Fortschreibung zum Brandschutzkonzept "Hauptwache" G 062 / 06 Stand 30.01.2014			
Thema	<p>Einbau einer neuen Netzersatzanlage (NEA) in der B-Ebene der ehemaligen Diskothek unter dem Roßmarkt in zwei neuen Räumen sowie Errichtung weiterer Technik- und Lagerräume:</p> <ul style="list-style-type: none"> • HW-GUB 33 (NEA-Netzersatz-Aggregat) und • HW-GUB 34 (NEA-Verteiler) inkl. • Lüftungsschacht (HW-GUB-31 und HW-GUB-35), • Lüftungszentrale (HW-GUB-36) sowie der • Verlagerung des Öllagers aus Raum HW-BUB-48 in den neuen Raum HW-GUB 38 • Leerstandfläche HW-GUB-19 inklusive offen entlanglaufendem Flur/Gang zur Fluchttreppe im Ausgangsbauwerk zur A-Ebene. <p>Weitere beräumte Flächen bleiben im Bereich der ehemaligen Diskothek noch ungenutzt und leer.</p>		FS-Nr. 25 vom 06.03.2026 19-G-0106-49-1 (Index 4)
Fragestellung	Welche Brandschutzanforderungen bestehen aufgrund dieser neuen Räume und aufgrund der neuen Nutzungen?

Diese Fortschreibung stellt eine Änderung zum Brandschutzkonzept G 062 / 06 vom 31.01.2014 für die Station Hauptwache dar.

Station Hauptwache - B-Ebene
NEA in ehemaliger Disco

Anlage zur Fortschreibung 25
Auszug Grundriss B-Ebene
Darstellung Abschottungsprinzip / Rettu

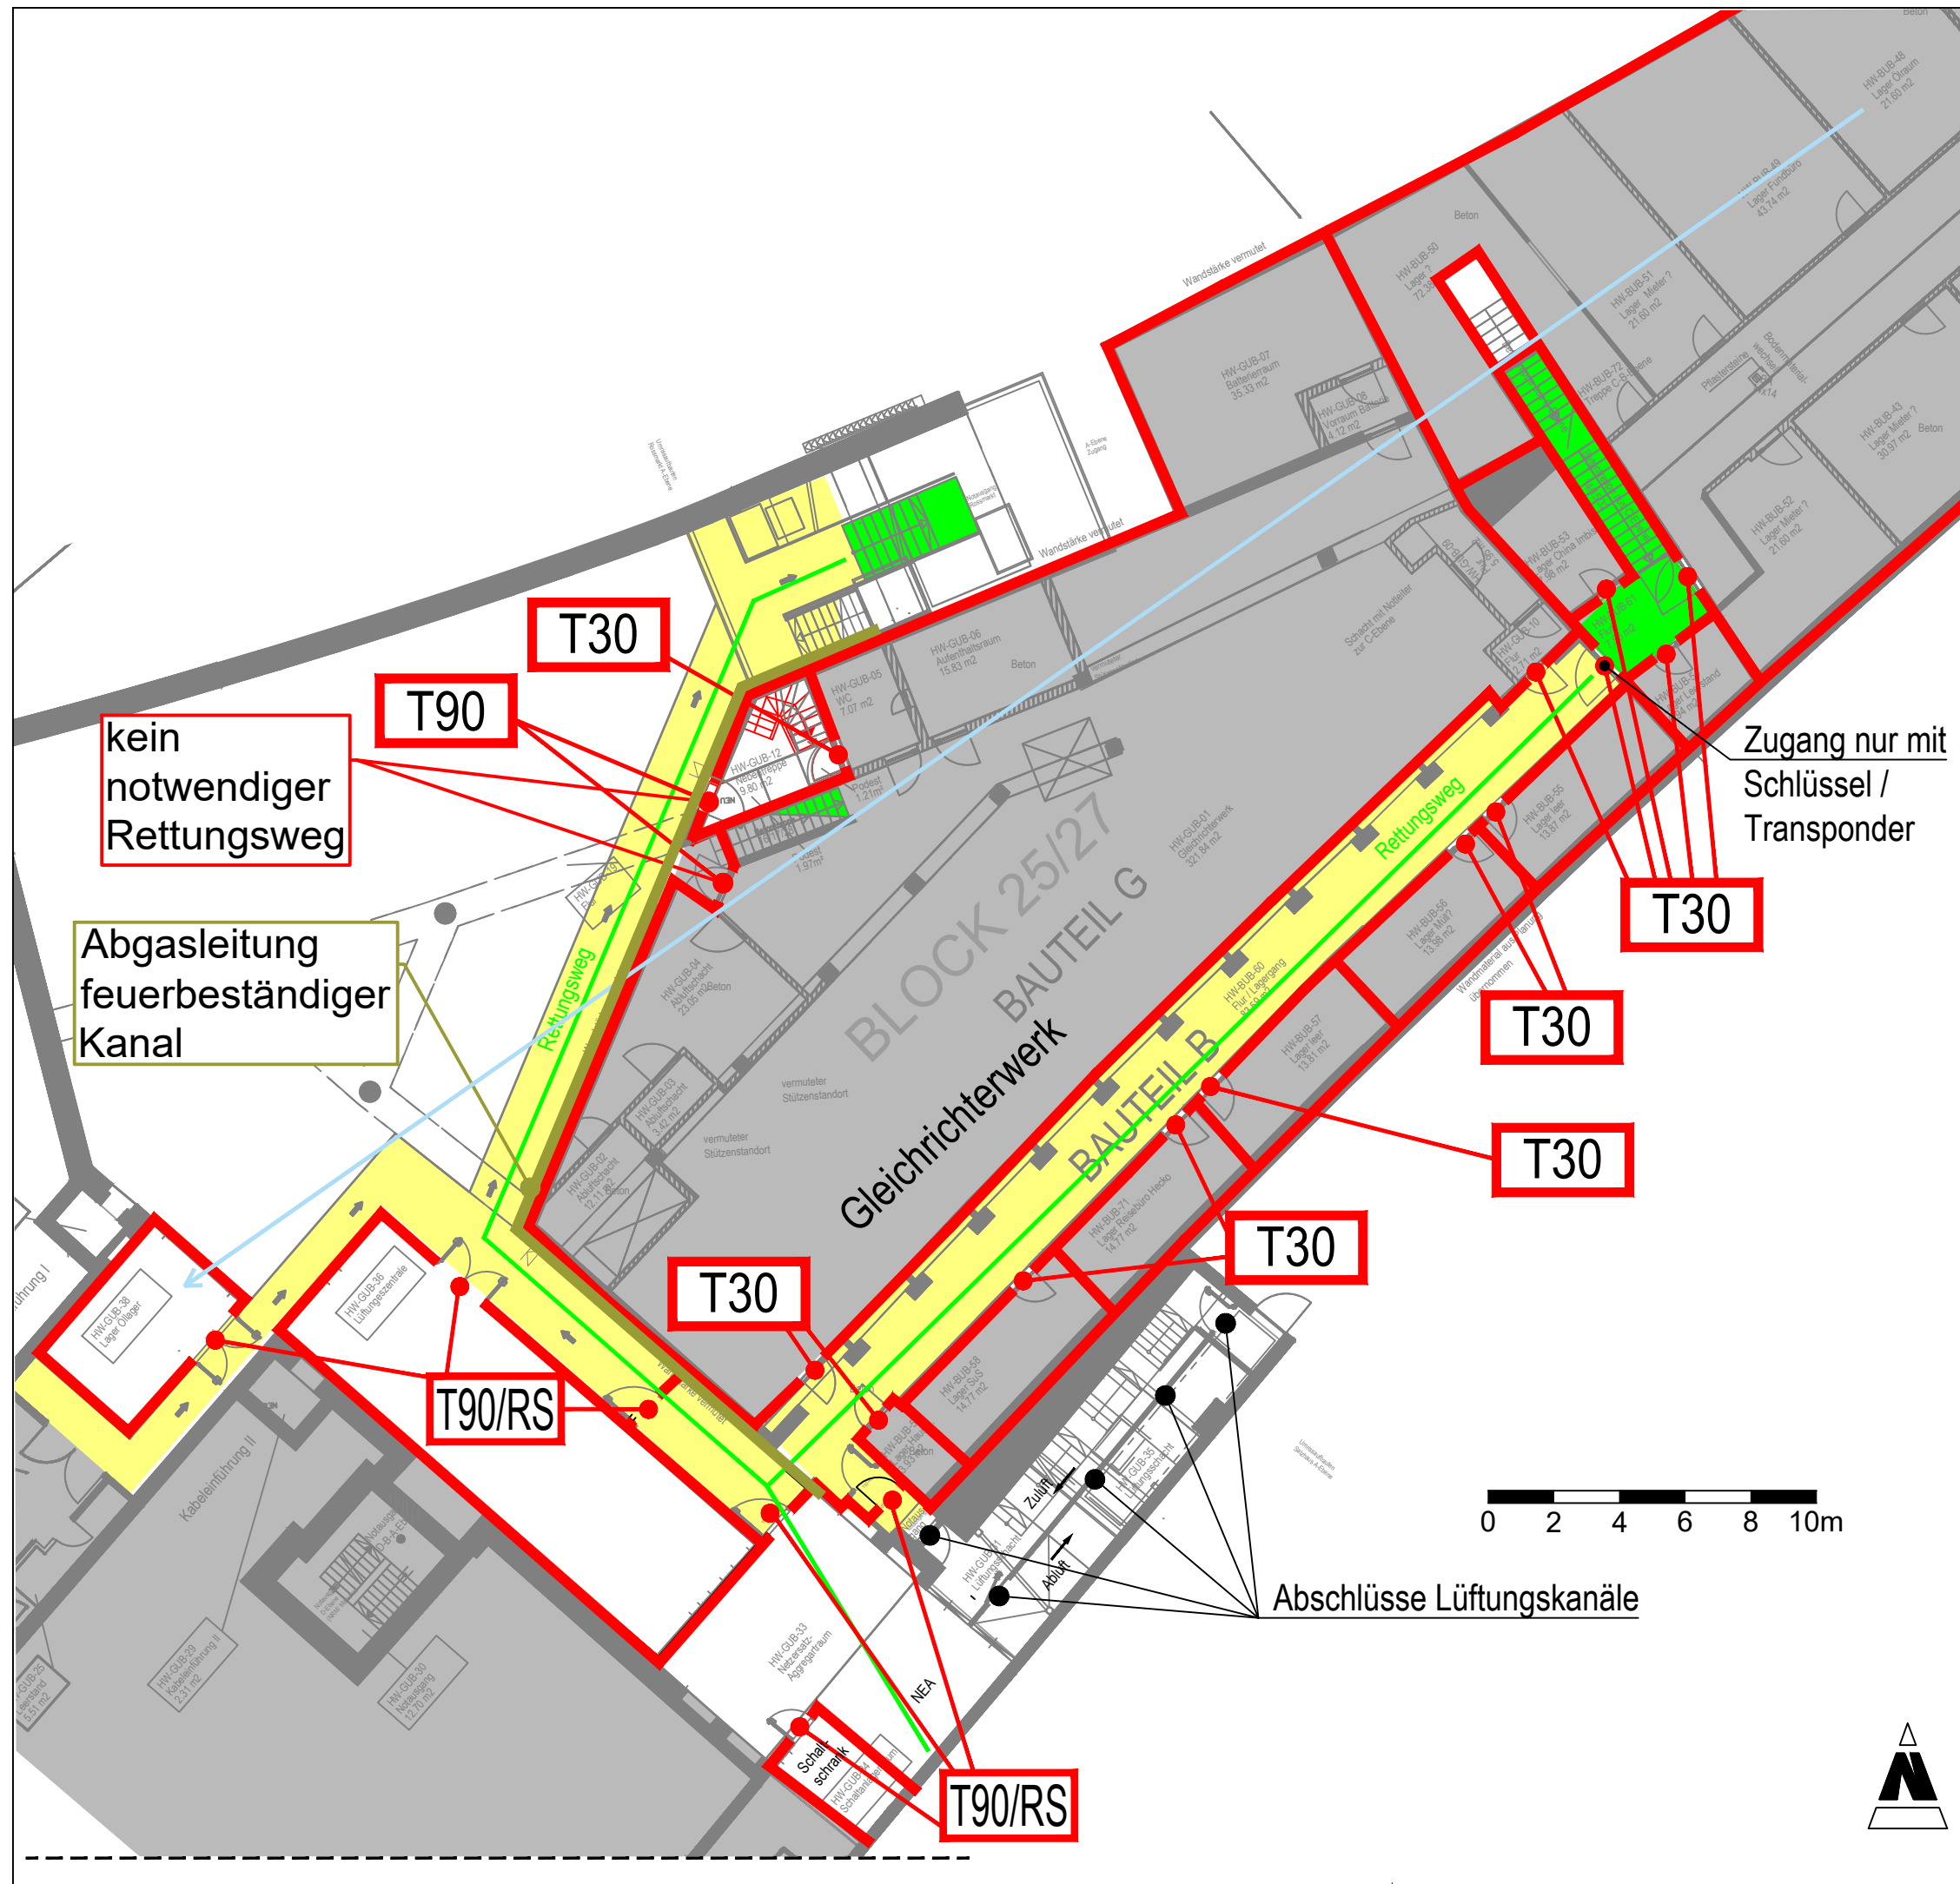
Beschreibung der Nutzung und Bedingungen sowie Änderung zum BSK	<ol style="list-style-type: none">1. Die neue NEA soll neben anderen sicherheitstechnischen Anlagen sowohl Sprinkleranlagen wie auch Druckerhöhungsanlagen für die Hydranten versorgen. Daher müssen neben den raumabschließenden Wänden und Decken der beiden neuen Räume HW-GUB-33 (Netzersatz-Aggregatraum) und HW-GUB-34 (Schaltanlagenraum) auch die Türen feuerbeständig sein. Die Anforderung der Feuerbeständigkeit gilt auch für die Tür am bisherigen Treppenaufgang HW-GUB-31, der inklusive HW-GUB-35 zum Lüftungsschacht für das NEA umgenutzt und umgebaut wird. Alle Raumabschlüsse sind zugleich rauchdicht und selbstschließend auszubilden. Siehe Anlage zu dieser Fortschreibung. Um im Falle einer künftigen Überplanung der aktuell leer geräumten Bereiche der ehemaligen Diskothek keinen eventuellen Türaustausch zu benötigen, ist auch die Tür zum internen Flur HW-GUB-19 bereits als feuerbeständige, rauchdichte und selbstschließende Tür auszuführen, ebenso wie die Tür des Raumes HW-GUB-33.2. Die Aufschlagrichtung der Türen beider neuen Räume, HW-GUB 33 und HW-GUB-34 erfolgt in Fluchtrichtung. Dies ist ebenso für die neue Türanbindung aus dem Bereich der ehemaligen Diskothek in den bestehenden internen Flur erforderlich. Beide neuen Räume sowie die Tür in dem internen Flur, als auch der Treppenausgang ins Freie müssen ohne weitere Hilfsmittel jederzeit in Fluchtrichtung, wie in der Anlage dargestellt, offenbar sein.3. Die Flucht- und Rettungswege für die neuen Technikräume führen über die Räumlichkeiten der ehemaligen Diskothek in der B-Ebene. Ein Rettungsweg führt direkt anschließend über den internen Flur HW-BUB-60 in Richtung des öffentlichen Bereiches der B-Ebene und von dort über Treppen ins Freie. Der zweite Rettungsweg führt durch den Bereich der ehemaligen Diskothek über den Flur HW-GUB-19 und eine Treppe nördlich des Gleichrichterwerkes aus der B-Ebene ins Freie (ehemaliges Ausgangsbauwerk der Diskothek). Der Grundrissauszug im Anhang zu dieser Fortschreibung zeigt die räumliche Anordnung der Rettungswege. Durch die Erweiterung der Räumlichkeiten entstehen eine komplexere Rettungswegführung und erhöhte Sicherheitsanforderungen. Daher ist künftig der gesamte Bereich ab der Tür zwischen den Fluren HW-BUB-60 und HW-BUB-61 nur noch für Mitarbeiter der VGF und ggf. andere explizit schließberechtigte Personen zugänglich. Bisherige Räume von Fremdmietern werden verlagert.

<p>4. Zum Schutz dieser beiden Rettungswege ist es notwendig, den gesamten Bereich der ehemaligen Diskothek zu beräumen bzw. so zu entkernen, dass dieser frei von Brandlasten ist. Können Teilbereiche aufgrund nicht rückbaubarer Installationen oder Einrichtungen nicht von Brandlasten befreit werden, sind diese Bereiche feuerbeständig und mit mindestens feuerhemmenden, rauchdichten und selbstschließenden Türen vom Rettungswegbereich abzutrennen.</p> <p>5. Entsprechend der Überwachungskategorie K1 gemäß BSK der Station Hauptwache, sind auch die neuen Technikräume der NEA sowie der gesamte Bereich der ehemaligen Diskothek in den Überwachungsumfang und Alarmierungsbereich einzubeziehen. Ausnahmen sind nur für ungenutzte Bereiche zulässig, die feuerbeständig und mit mindestens feuerhemmenden Abschlüssen von der neuen Nutzung und ihren Rettungswegen abgetrennt ist. Dies gilt auch für die Bereiche der C-Ebene der ehemaligen Diskothek, die offen, ohne feuerbeständigen Abschluss mit der B-Ebene verbunden sind. Die Erweiterung der BMA und Alarmierungseinrichtungen werden auf die bestehende BMA der Station Hauptwache aufgeschaltet. Die Brandfallsteuermatrix ist für den neuen Bereich zu erweitern. Handfeuermelder sind insbesondere an den Ausgängen aus dem Gesamtbereich vorzusehen. Auch neben dem festgelegten Ausgang im Ausgangsbauwerk Nord auf der A-Ebene ist ein Handfeuermelder zu platzieren.</p> <p>6. Im Bereich der ehemaligen Diskothek sind aufgrund der großflächigen Raumkubatur, durch den der Rettungsweg verläuft, Rettungszeichenleuchten vorzusehen, die an die Sicherheitsbeleuchtung angeschlossen werden. Auch die ausreichende Kennzeichnung und Ausleuchtung des bestehenden Rettungsweges aus dem internen Technikflur über die Treppe des ehemaligen Ausgangsbauwerk der Diskothek nördlich des GRW ist zu überprüfen und sicherzustellen. Dazu wurde die in Fluchtrichtung linkerhand, d. h. in der nördlichen Fassade des Ausgangsbauwerkes, befindliche Tür als Fluchttür festgelegt, welche entsprechend mit einer Rettungszeichenleuchte zu kennzeichnen ist.</p> <p>7. Die Zu- und Abluftleitung für die Netzersatzanlage wird durch den bisherigen Treppenaufgang HW-GUB-31/35 ins Freie geführt. Diese Lüftungsleitungen müssen feuerbeständig von allen angrenzenden Räumlichkeiten abgetrennt werden. Ausgenommen davon ist der Netzersatzaggregatraum HW-GUB-33. Der Mindestabstand zwischen Zu- und Abluftöffnung ist durch den Fachplaner zu beachten.</p> <p>8. Die Abgasleitung des Notstromdiesels wird durch den Bereich der ehemaligen Diskothek über den Treppenaufgang nördlich des GRW ins Freie geführt. Die Leitung ist feuerbeständig einzufassen. Die Abgasleitung quert in ihrem Verlauf den Übergang zwischen den Fluren HW-GUB-19 und HW-BUB 60 sowie die Türbereiche zum GRW und zum Treppenraum HW-GUB-12.</p>

<p>Der Übergang zwischen den Fluren HW-GUB-19 und HW-BUB 60 stellt einen der beiden Fluchtwegverläufe aus den neuen Räumen im Bereich der ehemaligen Diskothek dar. Die lichte Durchgangshöhe unterhalb des Kanals muss in diesem Durchgang mindestens 2,1 m betragen und darf 2,0 m gemäß Arbeitsstättenrecht nicht unterschreiten. Die bestehenden Türen zwischen dem Flur HW-GUB-19 und dem Gleichrichterwerk sowie zum Treppenraum HW-GUB-12 liegen nicht im Verlauf von Flucht- und Rettungswegen.</p> <p>Hier ist die Unterschreitung einer lichten Höhe von 2,0 m unterhalb des feuerbeständigen Kanals der Abgasleitung zulässig. Am Kanal sind geeignete Schutzmarkierungen (z. B. gelbschwarze Schutzstreifen) anzubringen, die die Bereiche mit zu geringer lichter Höhe kennzeichnen.</p> <p>9. Die neue Lüftungszentrale ist gleichfalls durch feuerbeständige Wände und Decken von allen internen Fluren sowie dem Netzersatzaggregatraum HW-GUB-33 und der C-Ebene abzutrennen. Es sind nach außen aufschlagende Türen vorzusehen, die feuerhemmend rauchdicht und selbstschließend sind.</p> <p>10. Das Öllager, das sich bisher im Raum HW-BUB-48 befindet, wird in einem neu einzubauenden Raum HW-GUB-38 untergebracht. Es dient für die Lagerung von Öl, das für die Wartung und Betriebsunterhaltung von technischen Anlagen, zumeist der Fahrtreppen, vorgehalten wird. Ebenso wird Altöl, das dabei entsteht, bis zu dessen Entsorgung gelagert. Die Mineralöle werden nahezu vollständig in geschlossenen Metallcontainern oder -tonnen aufbewahrt. Umfüllvorgänge finden im Raum statt. Die Behälter stehen zum Teil auf Auffangwannen und zum Teil leicht erhöht auf geschlossenen Metallböden. Teils handelt es sich um doppelwandige Behälter. Alle raumabschließenden Bauteile dieses Raumes sind massiv und feuerbeständig auszuführen. Die Zugangstür muss nach außen aufschlagen. Sie muss nichtbrennbar, feuerbeständig, selbstschließend und rauchdicht sein.</p> <p>11. Für die gelagerten Öle ist gemäß den Sicherheitsdatenblättern CO₂, alkoholbeständiger Schaum oder Löschpulver als Löschmittel geeignet, ggf. noch Wassernebel.</p> <p>Ein Wasservollstrahl wird als ungeeignet angegeben. Die Flammpunkte der Öle liegen > 200 °C. Zu der Entzündbarkeit sind keine Angaben in den Sicherheitsdatenblättern enthalten. Die Einstufung nach TRGS 510 erfolgte gemäß Sicherheitsdatenblatt in die Lagerklasse LGK 10, brennbare Flüssigkeiten. Da nach Mitteilung der VGF eine Lagermenge der Öle von 1.000 kg unterschritten wird, sind nach Tabelle 1 der TRGS 510 keine zusätzlichen oder besonderen Schutzmaßnahmen erforderlich. Ferner sind alle Öle in die Wassergefährdungsklasse WGK 1, schwach wassergefährdend, eingestuft. Außer den Ölen wird noch ein lösungsmittelbasiertes Reinigungsmittel, gleichfalls in einer Metalltonne, in dem Raum gelagert. Gemäß dessen Sicherheitsdatenblatt kann dieses entzündliche Dampf-Luft-Gemische bilden. Der Flammpunkt liegt bei > 60°C. Eine Einstufung</p>
